Service Bulletin

Four encastrable

MODELE : Châssis :Minerva – 63 L & 55 L
Cartes de puissance ESTER , ANTARES
Cartes d'affichage G2EVO, JOULE

SUJET : Faisceau pour connexion entre carte de puissance et carte d'affichage

Connexion d'une nouvelle carte de puissance avec une ancienne carte d'affichage :

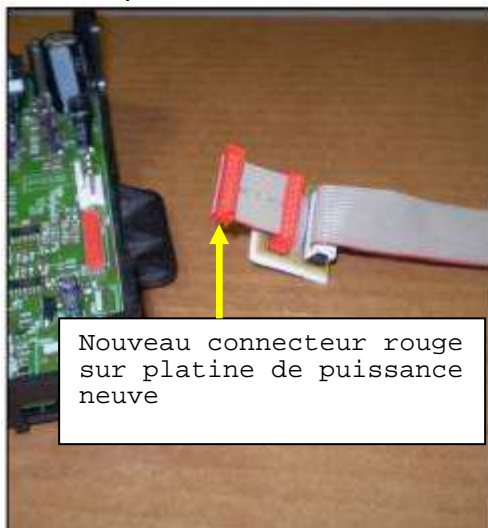
En cas de remplacement d'une carte de puissance ou d'une carte d'affichage suivant la liste des anciens 12NC, si celui-ci est recodifié avec le nouveau 12NC, alors il est nécessaire de commander aussi ce faisceau qui permettra de se connecter avec la carte électronique conservée sur le four.

Vue de l'adaptateur (composé de 3 éléments) : **4810 103 67333**

Connexion d'une nouvelle carte d'affichage avec une ancienne carte de puissance :

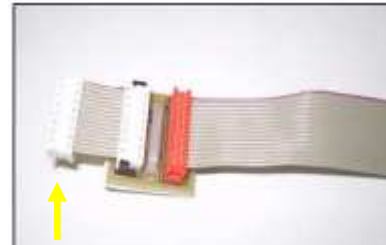
5ème étape : Clipper l'adaptateur sur la carte électronique :
